Busremise Westraven

Scios Scope 12 EBI Inspectierapport:

IR21.3526KZ4E-001

Op 16-07-2021 is er een Scope12 inspectie uitgevoerd aan de PV-installatie geplaatst op Gelderlantlaan 4E te Utrecht.

13) *NEN1010 132.2.1 Wartels*

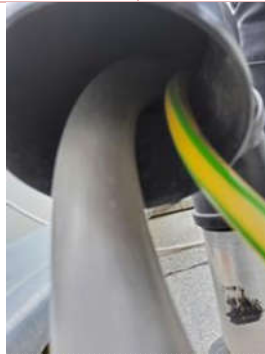
- Er moet zijn voorzien in beveiliging tegen gevaren die kunnen ontstaan bij aanraking onder spanning staande delen van een installatie door personen of levende have.
Wartelopeningen zijn niet gedicht in de OVK
